SÄKERHETSMEDDELANDE (SM)

Detta säkerhetsmeddelande ersätter i sin helhet SM 35-2014

Fortsatt avstängning av C-spårets norra del mellan Slussen – Gamla stan samt borttagande av växlar

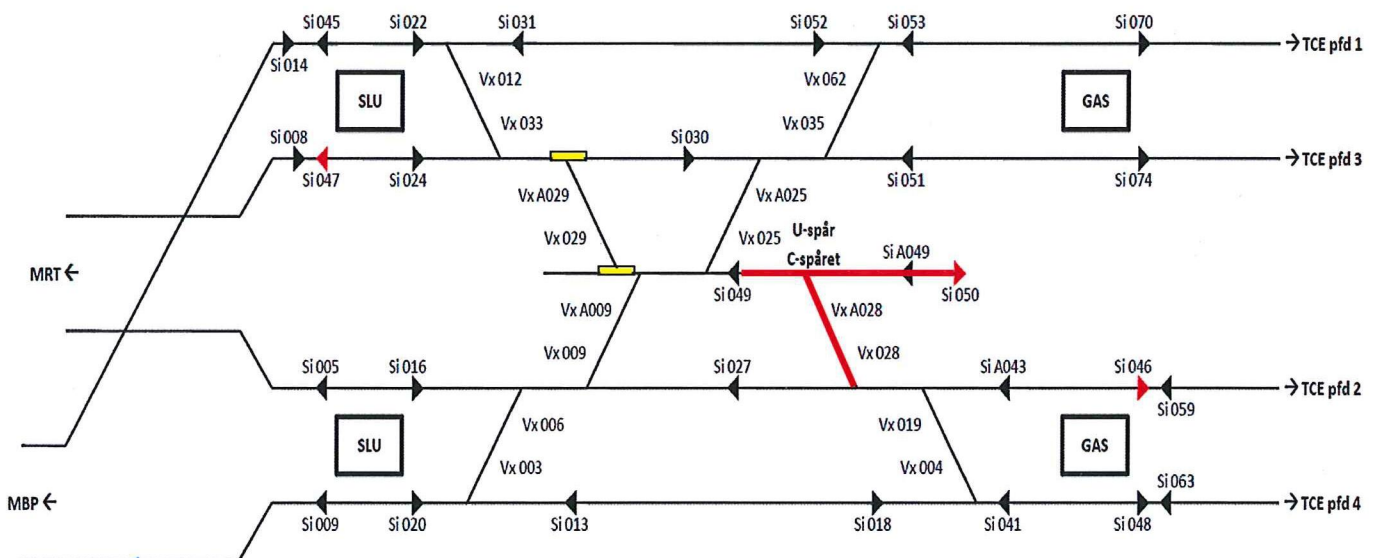
- C-spåret norr om signal 049 är fortsatt avstängt, se röd markering på schematisk skiss nedan.
- Växlar 028 och A028 tas bort, se röd markering på schematisk skiss nedan
- Växlar 029/A029 spärras på rakspår i ställverket. Efter att spärrningen har utförts skall växlarna 029 och A029 vara mekaniskt låsta med ett så kallat tunglås, se gul markering på schematisk skiss nedan.
